TROMSØ KOMMUNE

FORENKLET FORPROSJEKT MELLOMVEGEN 100

PREMISSNOTAT RIB

PROJEKTNR.	DOKUMENTNR.
A299395-002	001

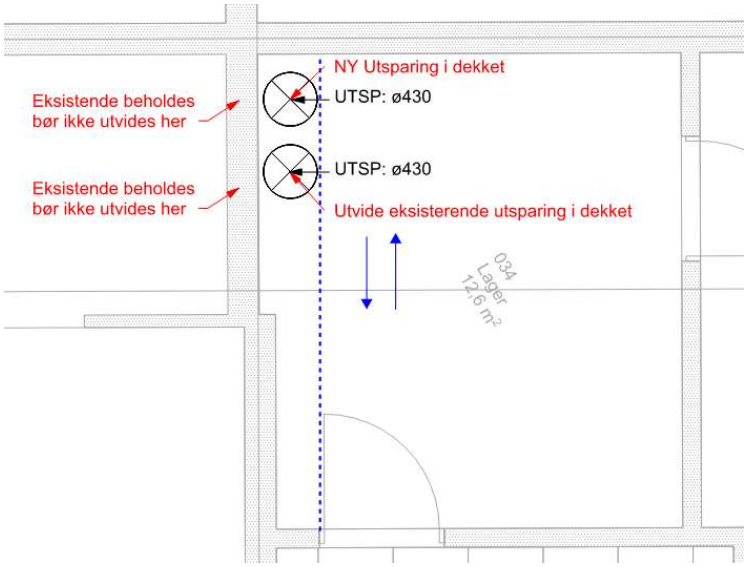
I kjeller og plan 01 er det derfor kun hulltakinger i betongvegger i tilknytning til korridorer som er vurdert som hull i bærende vegger. Basert på at det allerede er etablert både like og større hulltakinger i disse veggene, med tilnærmet samme posisjon opp mot dekket over vurderes disse som ok. Flere av de eksisterende hulltakingen gjennom korridorvegg er visuelt befart, og det er ikke avdekt noen form for større riss rundt disse som indikerer at tilsvarende hulltakinger i samme område ikke skal være gjennomførbare.

3.2.2 Hulltakinger dekke over plan 01

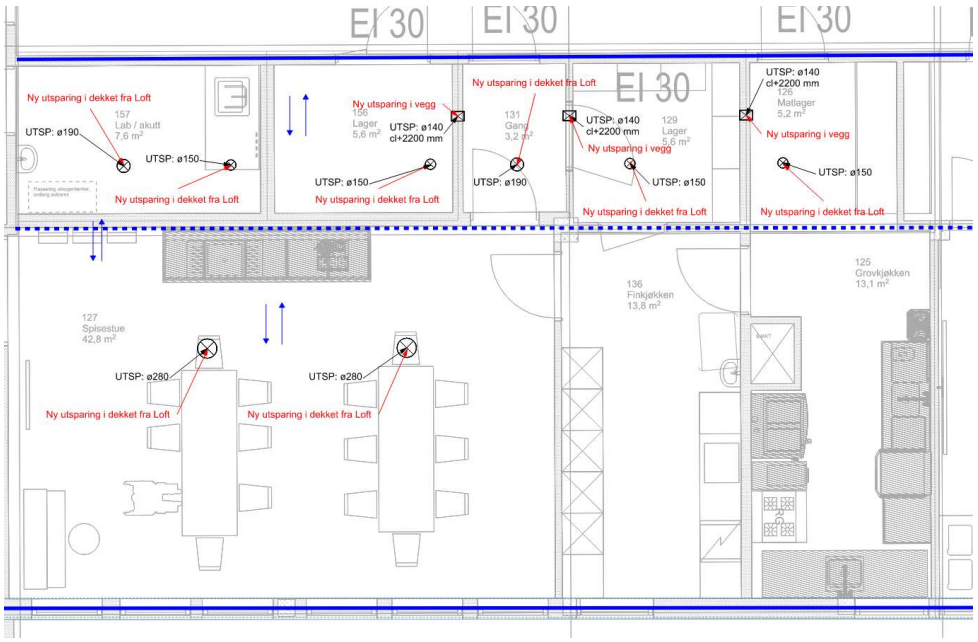
I dekket over plan 01 er det lagt inn flere hulltakinger fra RIV. I området mellom akse B-1 og C er det lagt inn 6 hulltakinger med dimensjon Ø150-190. Da spennet mellom bærelinjene i akse B-1 og C er rimelig kort, og dimensjonen på hulltakingene er relativt små vurderes disse som gjennomførbare. Basert på befart område på kaldloft i plan 02, virker arealene i dette området til å ikke ha noen større nyttelast annet enn teknisk personell. Dekket bærer heller ikke snølasten fra taket. Basert på disse forholdene burde disse hulltakingene kunne tas uten konstruktive forsterkninger, men må vurderes nærmere av RIB i neste fase når endelig posisjon av hulltakinger er fastsatt.

I området mellom akse A og B-1 er det lagt inn 2 stk Ø280 hulltakinger i dekket. Avstanden mellom angitte hulltakinger er fine og spennet er noe lengre enn for øvrige hulltakinger i dette dekket, men lastsituasjonen er den samme. Arealene i plan 02 over disse hulltakingen er et kaldloft med svært begrenset takhøyde noe som gjør at personbelastning i disse arealene vil være svært begrenset. Last fra taket kommer heller ikke ned på dekket i dette dekkespennet og disse hulltakingene vurderes derfor også som gjennomførbare, men som øvrige hulltakinger i dette dekket må disse vurderes endelig som ok av RIB i neste fase.
